RECONSTRUCTION DU CHU DE CAEN

MEMOIRE EN REPONSE A L'AVIS DE LA MISSION REGIONALE D'AUTORITE ENVIRONNEMENTALE DE NORMANDIE

Avis n°2020-3475 en date du 16 mars 2020

Localisation de la « tour galette », pages 79 et 80 de l'évaluation environnementale

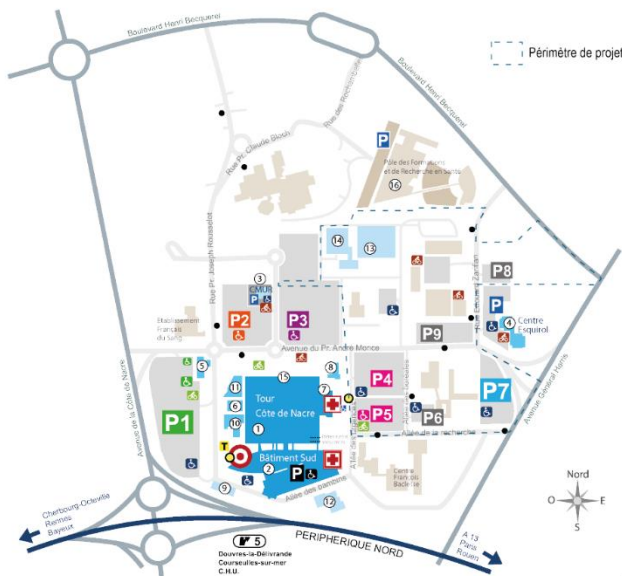
Extrait p.10/18 : « Faire figurer le repère que constitue la « tour galette » de l'hôpital dans les illustrations et schémas d'aménagement du projet »

Au sein du chapitre « Paysage » de l'évaluation environnementale, il est fait mention de nombreuses fois à la « tour galette ». Des cartographies localisant la construction sont présentes notamment en pages 79 et 80.

Dans le cadre de l'actualisation de l'évaluation environnementale intégrant les derniers éléments de l'Opération Principale, une attention particulière sera portée à la localisation de la « tour galette » afin de permettre une meilleure appréhension des cartes et plans, notamment dans les schémas d'aménagement du projet.

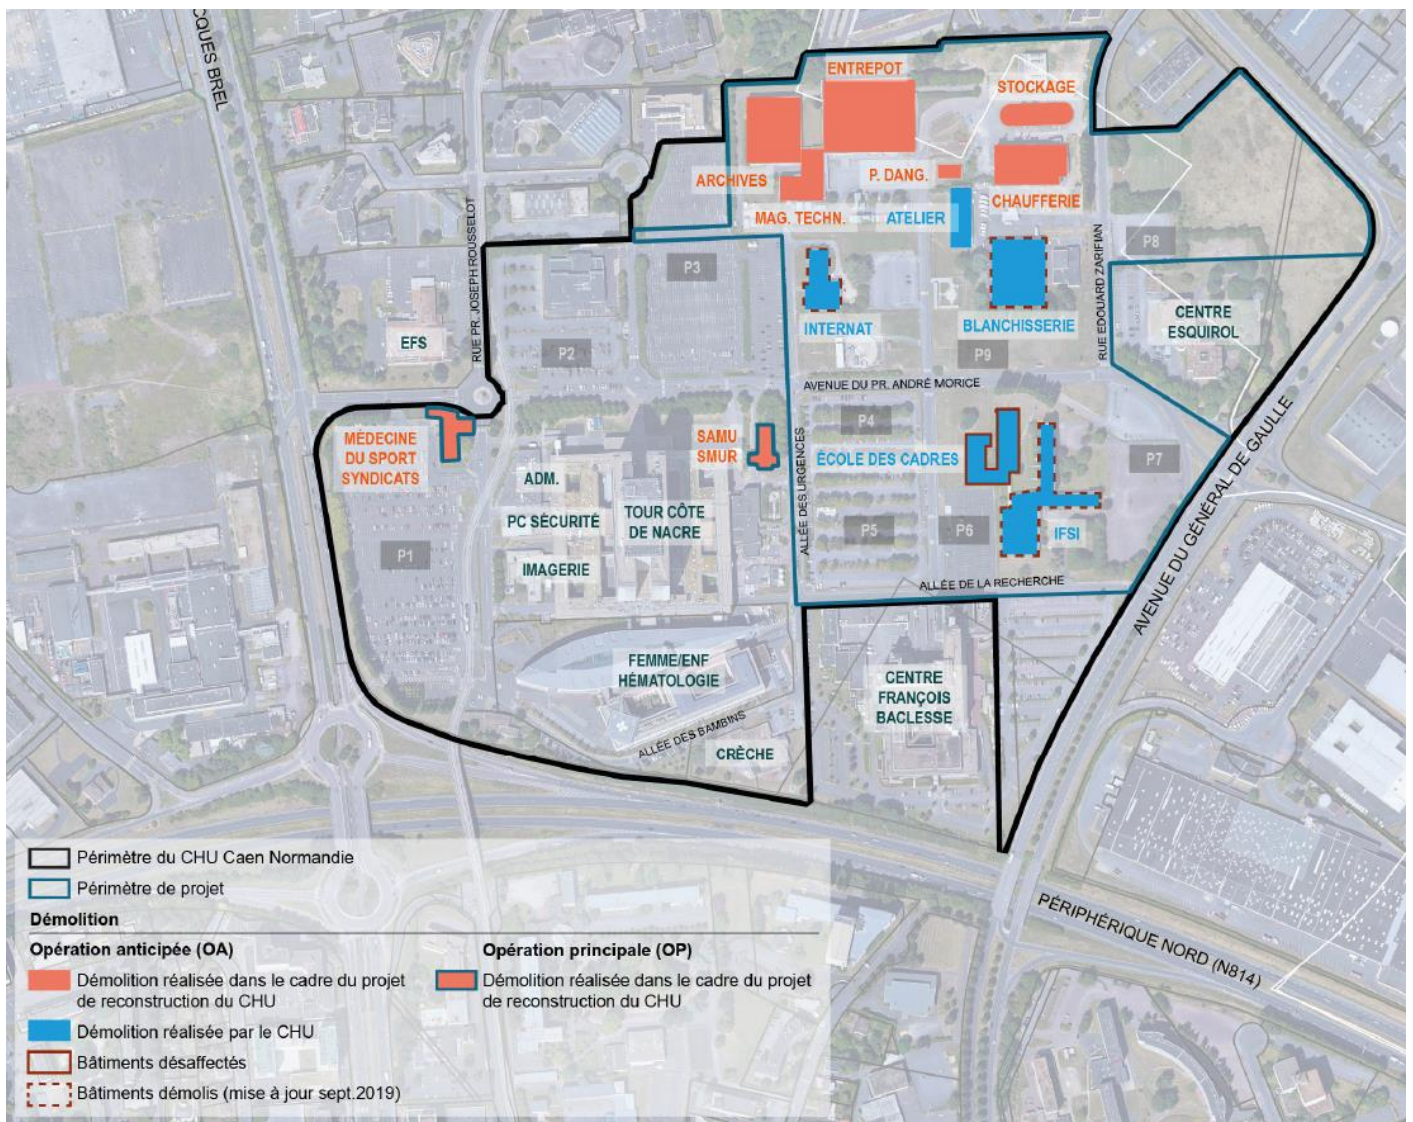
Extrait p. 12/18 : « L'autorité environnementale recommande de redéfinir les limites retenues du projet au sens de l'article L. 122-1 du code de l'environnement (au regard notamment des déconstructions qui ont déjà eu lieu), et de préciser en particulier les diverses hypothèses envisagées pour le devenir de la « tour galette ». »

La décision de déconstruction est la résultante de discussions et d'études ayant démontré la nécessité d'un non maintien du bâtiment, parmi lesquelles les avis de la commission de sécurité, une étude de stabilité au feu de la Tour-Galette et des travaux préparatoires au plan directeur Côte de Nacre.

Suite à un avis de la commission de sécurité de 2007, la réalisation d'une étude de stabilité au feu a été confiée au cabinet GINGER CEBTP (2008). Cette étude concluait à l'extrême difficulté de réaliser des travaux de mise en sécurité et de désamiantage compte tenu du maintien de l'activité de l'établissement (impossibilité de supprimer, voire de neutraliser des lits d'hospitalisation pour réaliser les travaux) et à l'impossibilité d'établir un planning de travaux crédible. Seule la réalisation des travaux de première urgence pouvait être envisagée, dans un délai estimé à huit années.

Les travaux préparatoires au plan directeur Côte de Nacre (2008) ont quant à eux approfondi le scénario d'une restructuration de la Tour. Au regard, d'une part, des contraintes propres à ce chantier (en particulier des obligations réglementaires de traitement des matériaux amiantés), d'autre part, de l'importante évolutivité des besoins de l'activité hospitalière, l'étude actualisée concluait au désavantage comparatif du scénario par rapport à celui d'une construction neuve. D'un point de vue budgétaire, le coût de l'opération était estimé à 700 M€ TDC valeur 2008, contre 470 M€ TDC pour une reconstruction en sol propre. La durée de réalisation de cette restructuration était évaluée à quatorze années.
